改善箇所説明図

基準不適合発生箇所

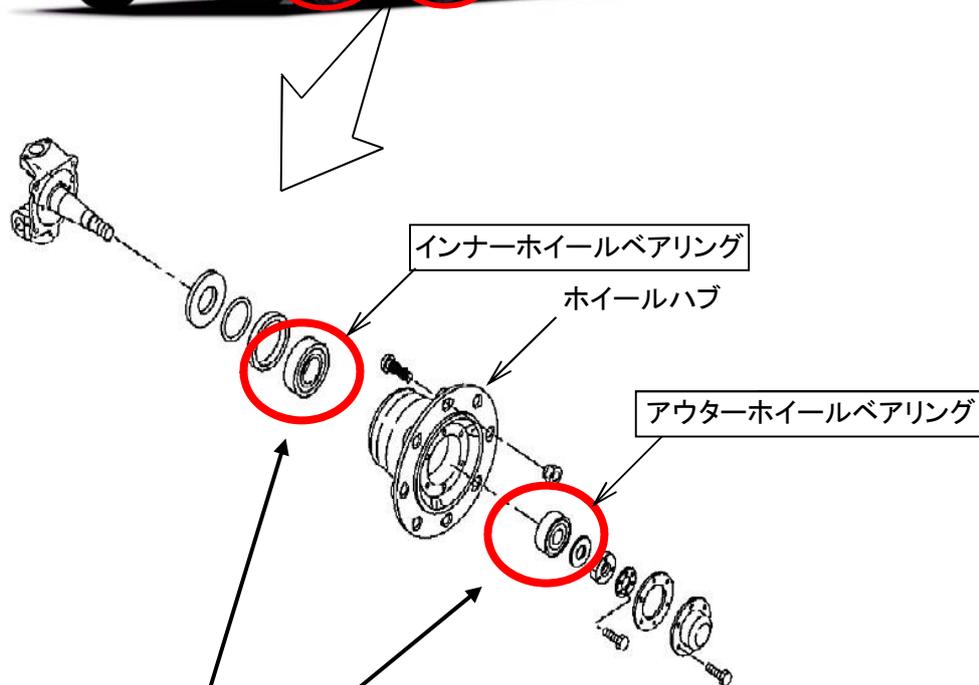
補給品として出荷した前軸用ホイールベアリングに不良品(ベアリングの「ころ」の製造不良があるもの)が混入したため、前軸のホイールベアリングを交換したトラック、バスにおいて、これらの不良品が組み込まれたものがある。そのため、そのまま使用を続けると、がたが発生し、最悪の場合、ブレーキが引き摺りを起こし、火災に至るおそれがある。

全車両、前軸の交換した部位のホイールベアリングを良品と交換する。

識別: ネームプレートに黄色ペイントを塗布する。
